CASINO DE CAYENNE
REPONSES AUX REMARQUES ARCHITECTURALES reçu le 31.01.2019

Les réponses aux remarques ont été regrouper par un thème Afin de répondre à l'ensemble des remarques qui ont été émise sur le
Projet du Casino de Cayenne que nous avons présenté,

Plan d'implantation
 Date: 21.02.2019
 Transmis par la ville

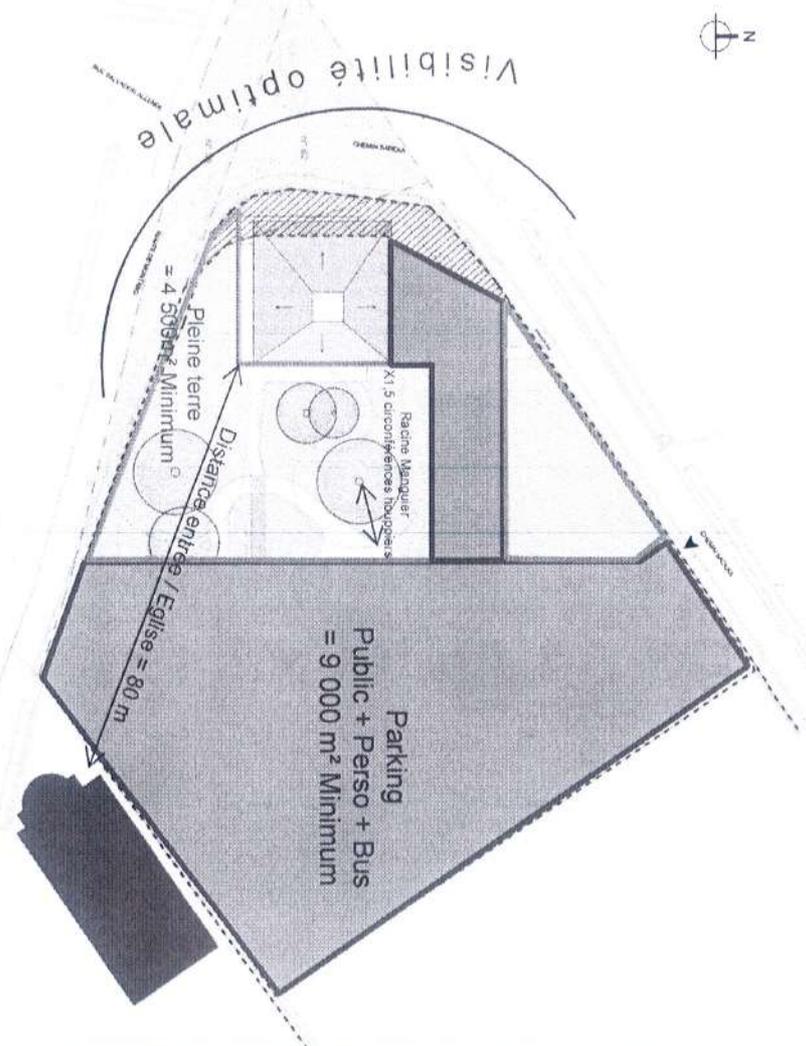
- « 1. Si le choix conceptuel et sa position d'implantation sont de voir l'édifice et de l'imposer. Il doit avant tout rappeler qu'il est le CASINO de la ville de Cayenne. Symboliquement la façade principale aurait dû être orientée en direction du centre-ville, sur l'axe ouest-nord, afin d'attirer et accueillir le public. A travers les intégrations communiquées, nous remarquons que la position de l'entrée est quasiment à l'arrière du bâtiment (façade sud), en face du pignon de l'église de GRANT. Alors que sur l'axonomie il est bien indiqué que l'accès est sur la façade est. Cette entrée n'est pas « marquante » et ambiguë, comme espéré. Il est nécessaire d'avoir une entrée forte et exceptionnelle, afin de renvoyer au passant et visiteur, l'image d'un bâtiment emblématique. [...] »

2. La façade nord est une façade opaque. Pourtant, c'est la première façade que voit le visiteur depuis l'accès à la parcelle.
4. Le seul élément remarquable de la façade ne se découvre pas en arrivant mais uniquement en passant en voiture.

10. Pour le choix d'implantation du bâtiment, il faudra tenir compte des racines des manguiers. Les paysagistes préconisent une distance de 15 à 20m entre l'arbre et les fondations du bâtiment[...] »

Insertion Paysagère

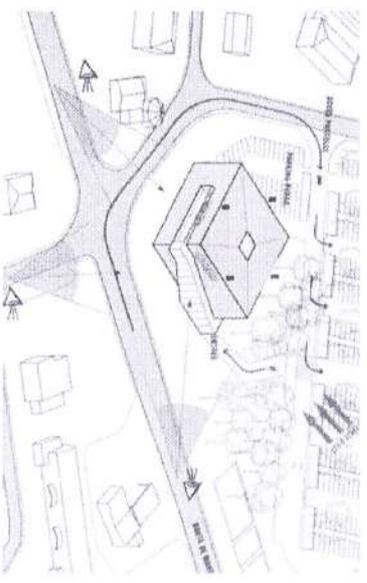
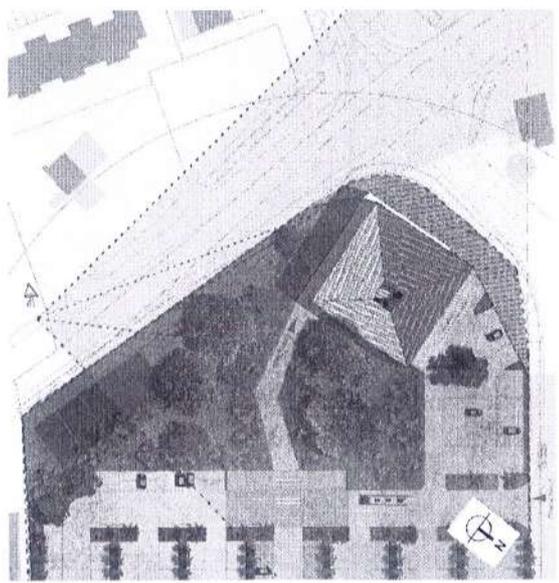
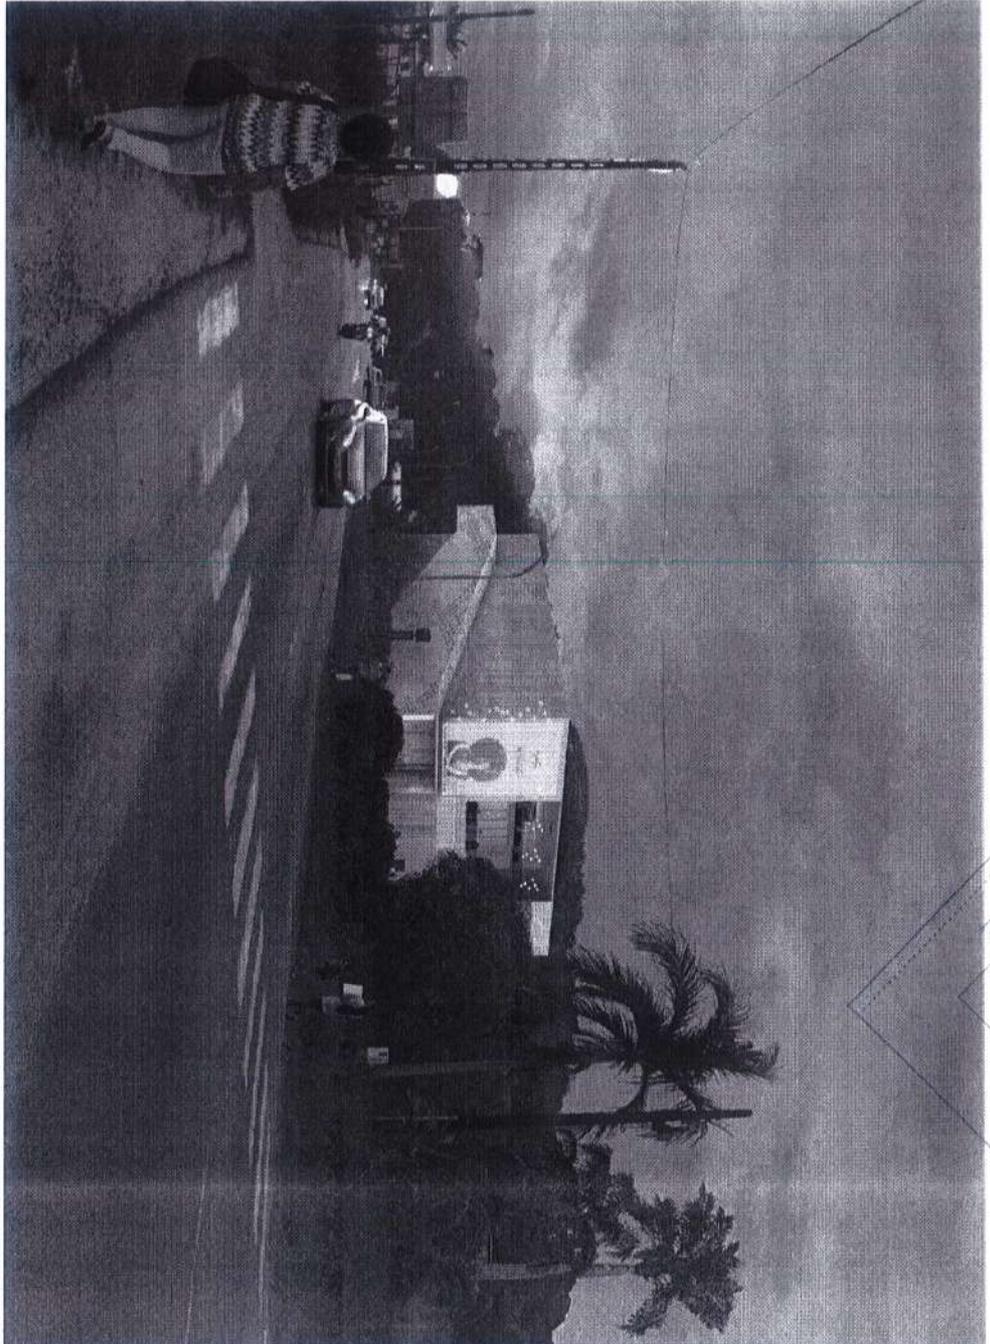
« 1. [...] L'insertion paysagère ne correspond pas au plan de masse. [...] »

« L'insertion paysagère ne correspond pas au plan de masse. [...] »

Insertion Paysagère

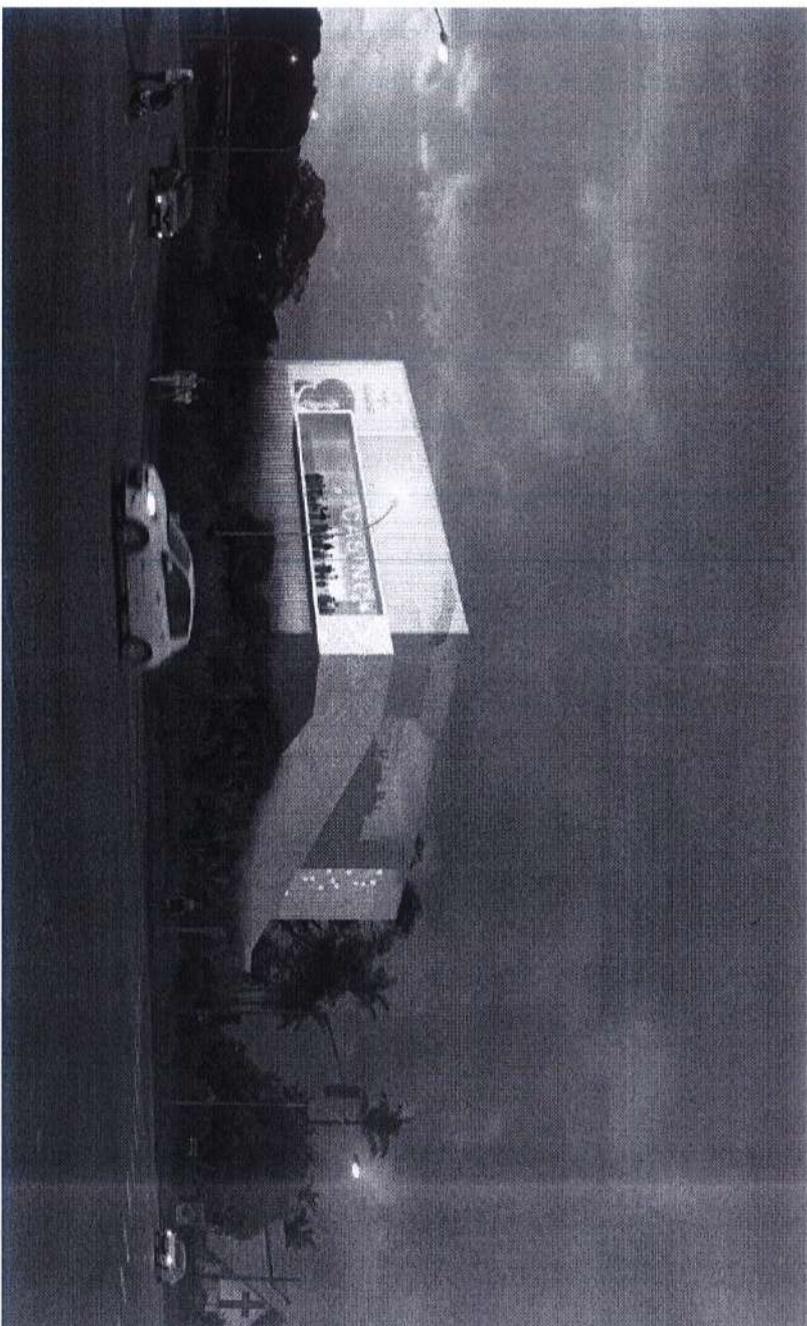
« 1. [...] L'insertion paysagère ne correspond pas au plan de masse. [...] »

« L'insertion paysagère ne correspond pas au plan de masse. [...] »

Insertion Paysagère

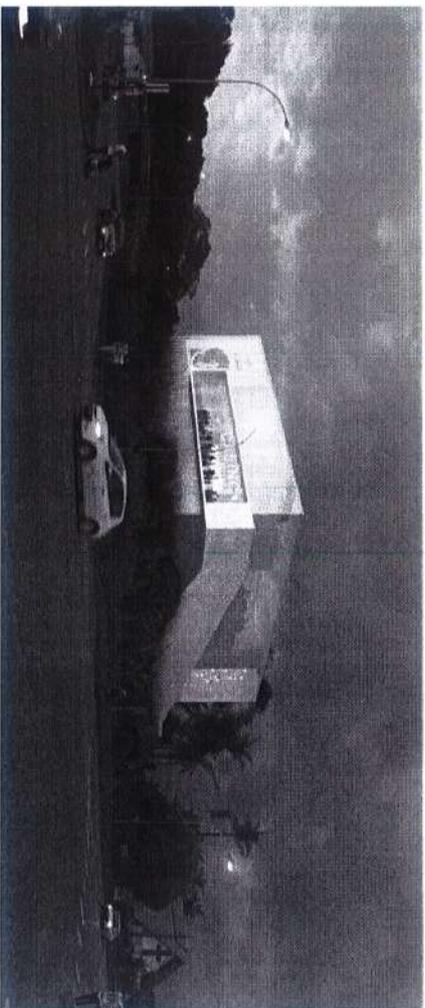
« 1. [...] L'insertion paysagère ne correspond pas au plan de masse. [...] »
17. Une perspective d'ensemble en intégrant l'église est nécessaire pour avoir une bonne lecture de la composition urbaine. »

Requalification du Parking et de la Séquence d'entrée

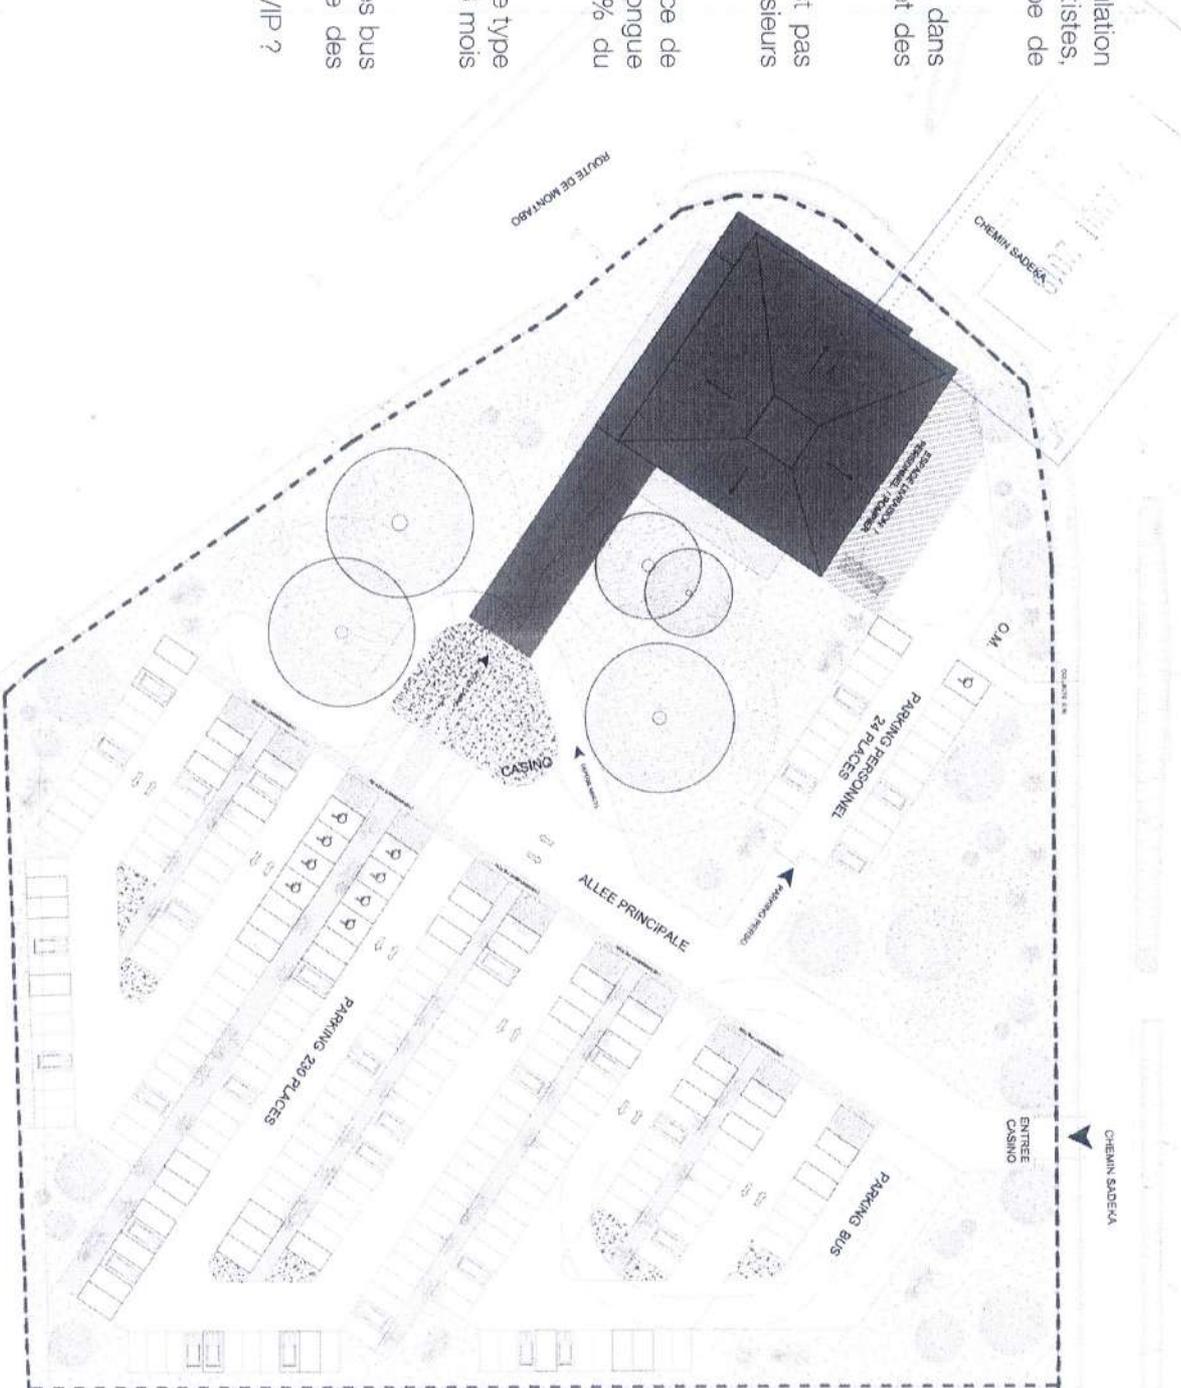
«3. Malgré la distinction des voies de circulation du public, du personnel et des artistes, comment sont-elles matérialisées, le type de clôture choisi.

13. Il manque un parking réservé aux bus, dans la zone de stationnement du personnel et des artistes (pour les groupes).

14. Le traitement du stationnement n'est pas suffisamment séquencé (il aurait fallu plusieurs poches).

19. La distance à parcourir entre la place de stationnements et le bâtiment est trop longue sur en saison de pluies qui couvre 50% du temps.

20. Il manque une dépose-minute couverte type parvis en raison de la forte pluviométrie 6 mois par an.

21. Quid de l'aire de retournement pour les bus et les engins de secours et la collecte des ordures ménagères ?

22. Est-il possible d'envisager un parking VIP ?

PARCOURS ET SEQUENCE D'ENTRÉE

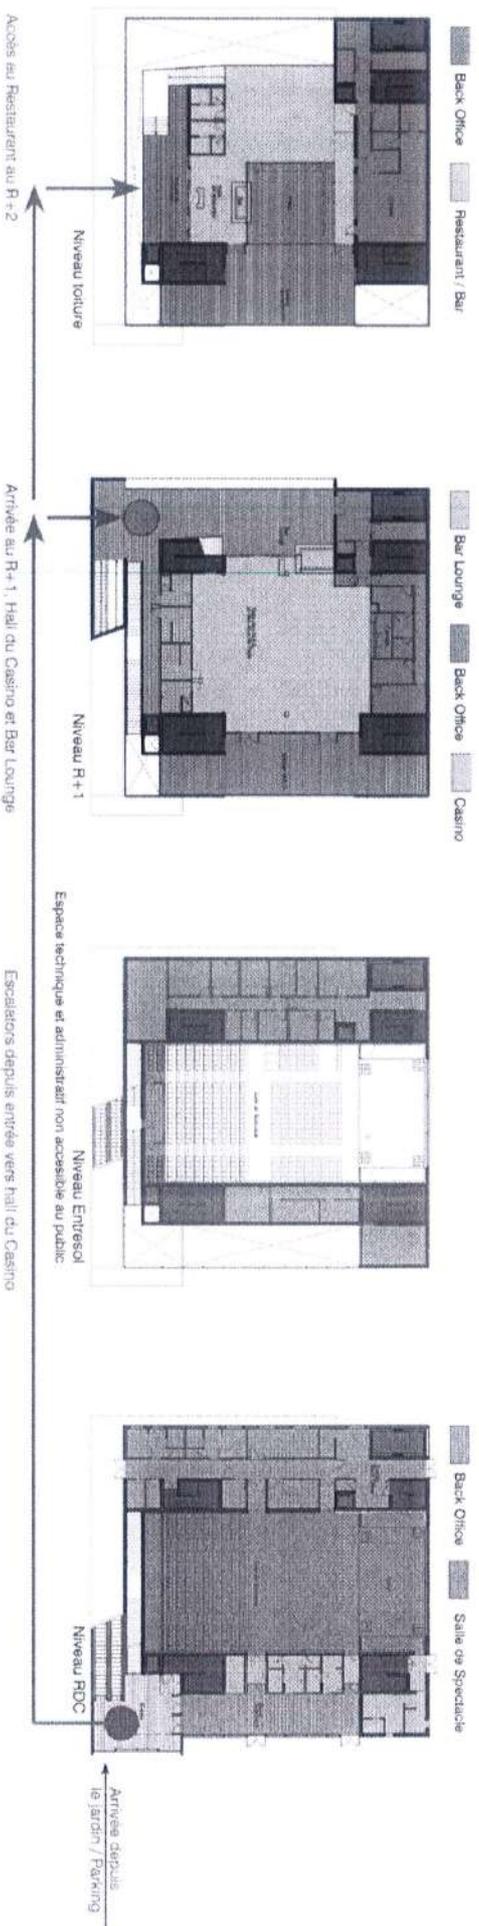
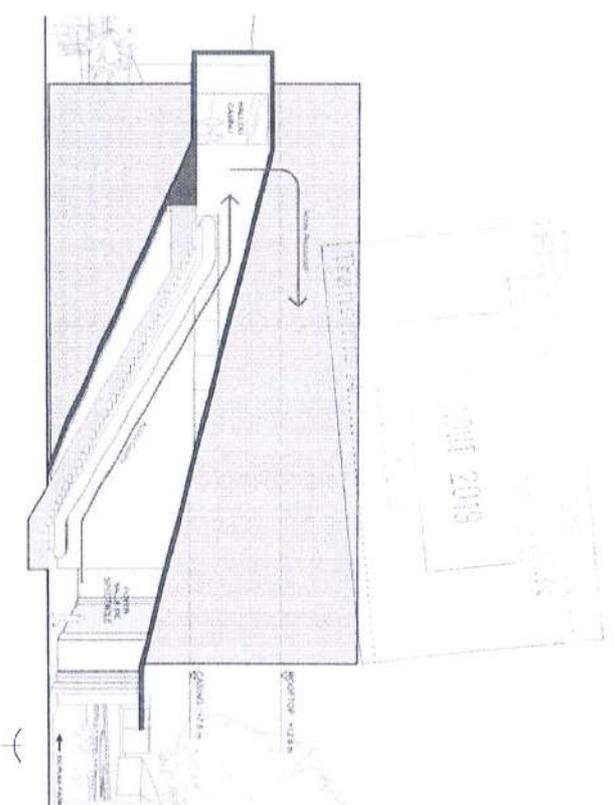
«11. Il faudra indiquer le dispositif d'évacuation choisi pour le traitement des eaux de pluies dans la zone du patio, lors des fortes précipitations intense.

12. Il n'est pas nécessaire de climatiser les cages d'escalier.

16. Dans la conception d'un escalier des ERP, la réglementation impose un certain nombre de palier de repos. (Voir législation).

18. L'ascenseur est loin de l'entrée du casino.

23. Qu'avez-vous prévu pour la collecte des fonds issus des MAS ? »

Configuration Jauge & Effectifs

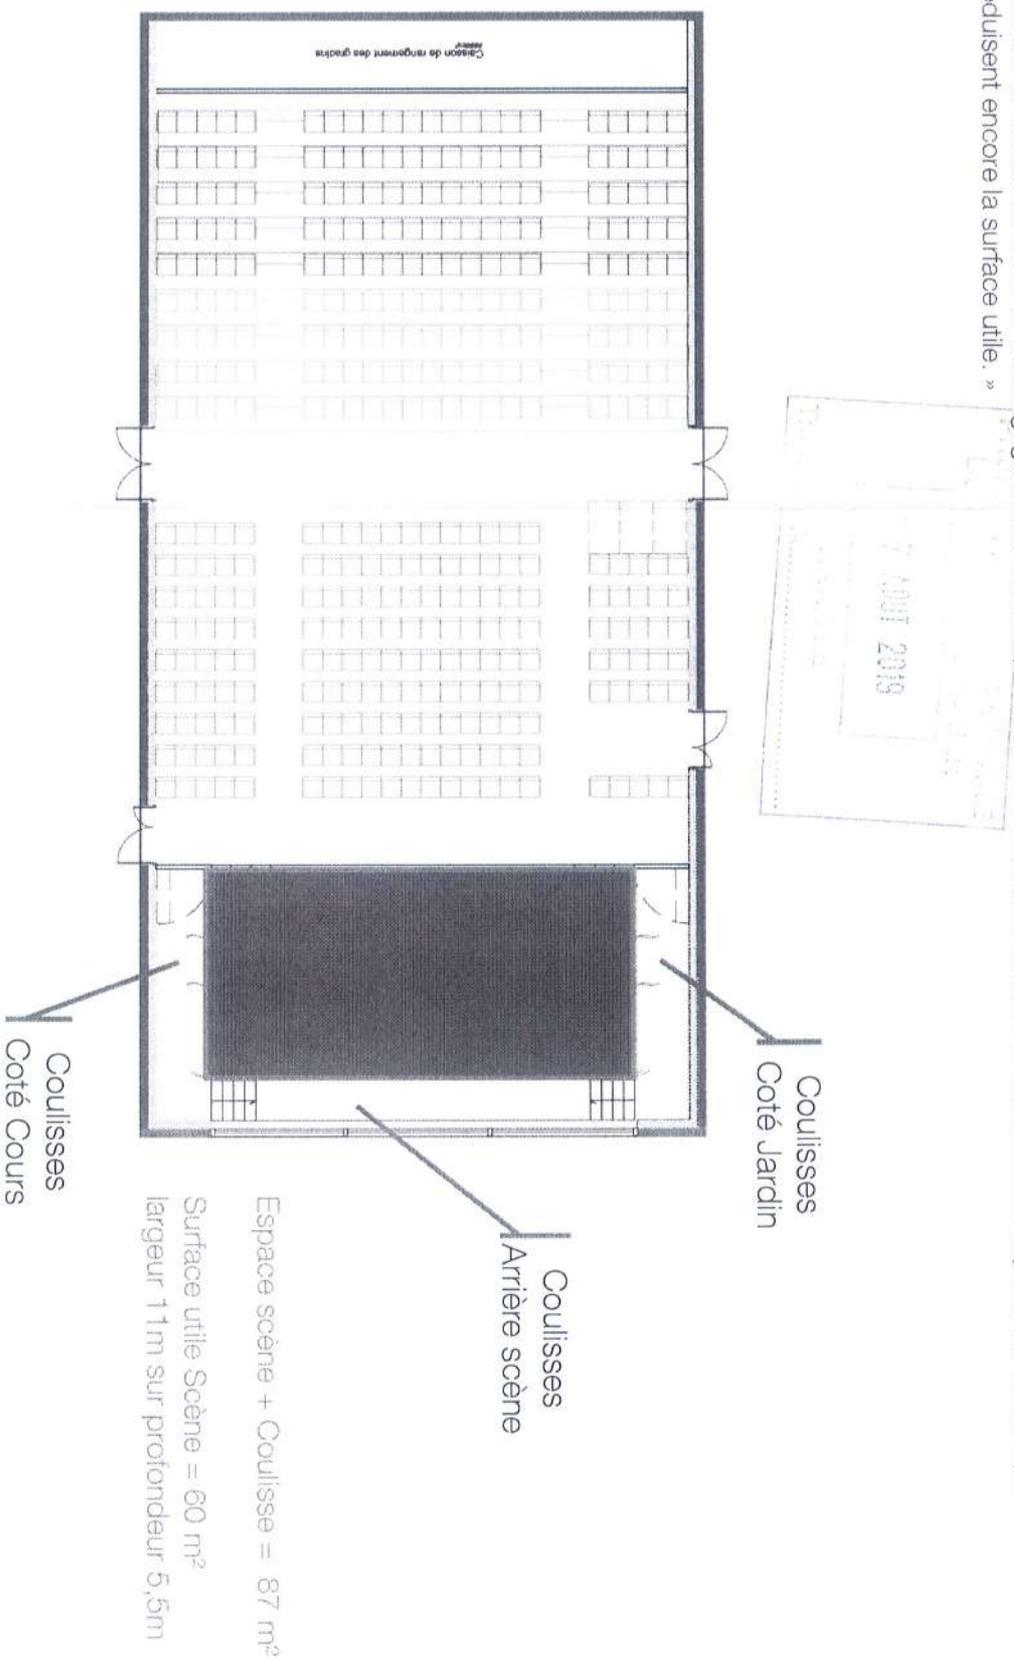
* 26. La capacité autorisée par la surface de 263m² est de 789 personnes, mais pour réaliser cette surface, il faut supposer qu'il n'y a aucune zone réservée ou inaccessible, ce qui impose entre autre qu'il n'existe aucune zone de dégagement devant la scène lors de la présentation de spectacle avec le public debout. Ce n'est pas réaliste et il faut prévoir une zone de circulation technique en devant de scène de 1,50 minimum, soit 20m², soit 60 personnes en moins dans la capacité. Malgré cela, lors d'une capacité « pleine jauge », au-delà du cote réglementaire, le confort du public sera médiocre, et la question des emplacements PMR est très problématique. »

Calcul ERP pour une salle de spectacle Polyvalente

3 personnes / m²

Configuration 1 : spectacle place assise

➤ 400 places assises

Configuration 2 : spectacle debout + scène fixe

➤ Gradins partiellement replié = parterre de 208 m²

➤ Soit 624 personnes debout

Configuration 3 : si scène démontable

➤ Gradins partiellement replié + scène démontée

= un parterre de 295 m²

➤ Soit 885 personnes debout
